TRANSPORDIAMET

Meie 03.10.2025 nr 7.2-1/25/2697-13

Riigitee nr 10 km 66,10 ristumiskoha ehitamise nõuded

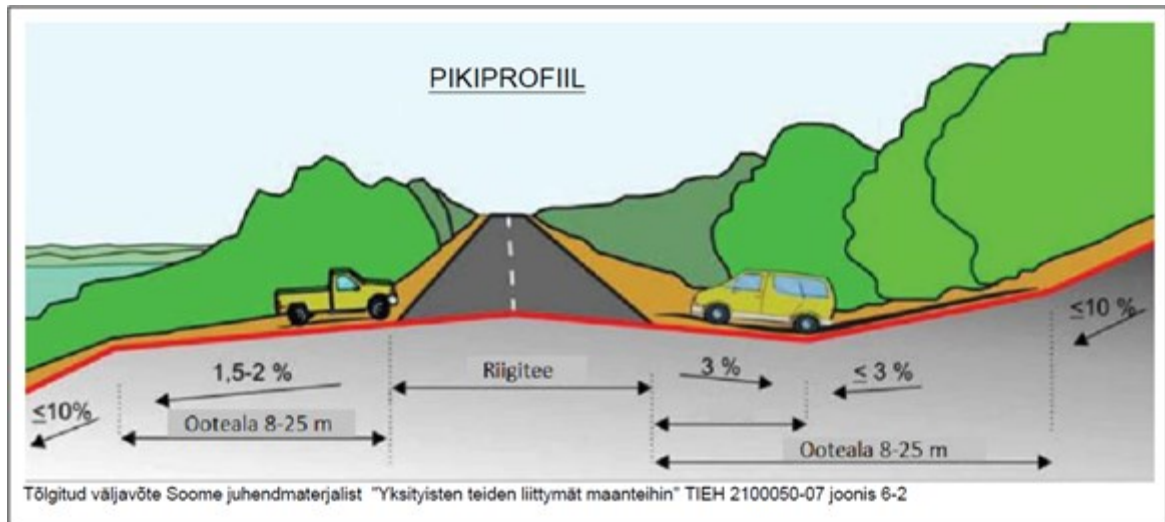
1. Ristumiskoht projekteerida Lääneranna Vallavolikogu 18.09.2025 otsusega nr 237 kehtestatud „Virtsu aleviku Tallinna mnt 31 maaüksuse detailplaneeringus“ (edaspidi *planeering*, väljavõte allpool) märgitud asukohta riigitee km 66,105.

Riigitee km 66,165 olemasolev ristumiskoht on detailplaneeringus ette nähtud likvideerida.
